TNO-rapport

2006-D-R0226

Parkeergarage Bos en Lommerplein Amsterdam

Datum	26 april 2006
Auteur(s)	ir. F.B.J. Gijsbers dr. ir. A.H.J.M. Vervuurt ir. H. Borsje
Aantal pagina's	28
Aantal bijlagen	1
Opdrachtgever	Fortis Vastgoed Beleggingen ing N.G. Spinhoven Postbus 2008 3500 GA Utrecht
Projectnaam	Parkeergarage Bos en Lommerplein
Projectnummer	034.67116/01.01

Foto 2.6: Afgebroken nok op as 11, stramien J

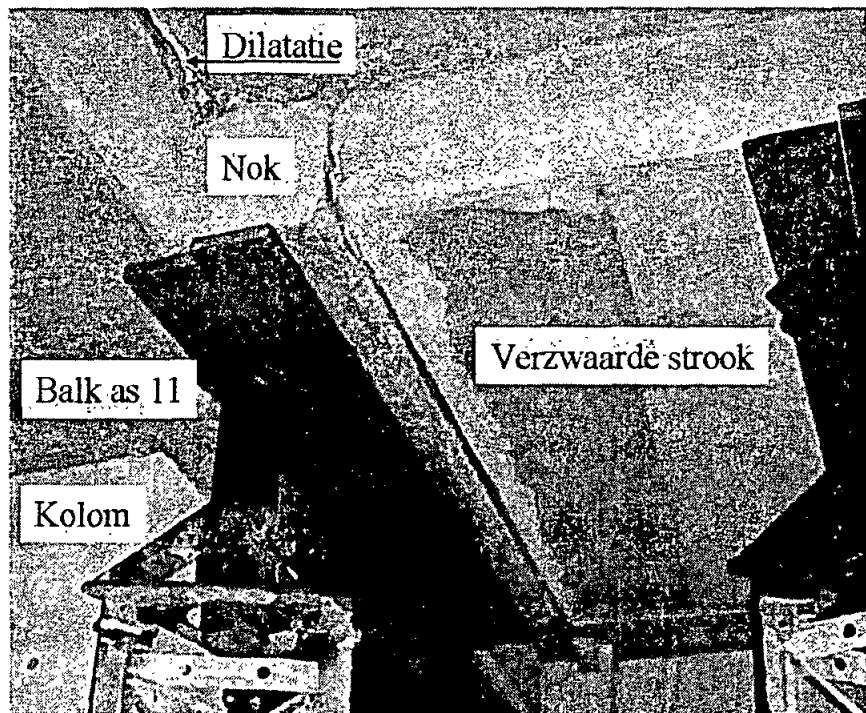
De nokken op as 11 ter plaatse van de assen I, J en K zijn bezweken omdat op die plaatsen de belasting op de nokken groter is geweest dan de sterkte van de nokken.

Ten aanzien van de sterkte van de nokken is het niet aanwezig zijn van de ophangwapening $\text{Ø}12\text{--}100$ mm, zoals op de werktekening is aangegeven, bepalend. De wel aanwezige wapening, $\text{Ø}8\text{--}300$ mm, heeft een doorsnede die slechts 15% bedraagt van de op de werktekening aangegeven ophangwapening. Omdat de staalsoort voor beide gelijk is, geldt dezelfde reductie ook voor de sterkte. De sterkte van de aanwezige ophangwapening is dus slechts 15% van de sterkte van de ophangwapening die op de werktekening is aangegeven.

De hoofdoorzaak voor het bezwijken van de nokken is het ontbreken van de op de werktekening aangegeven ophangwapening in de balk op as 11.
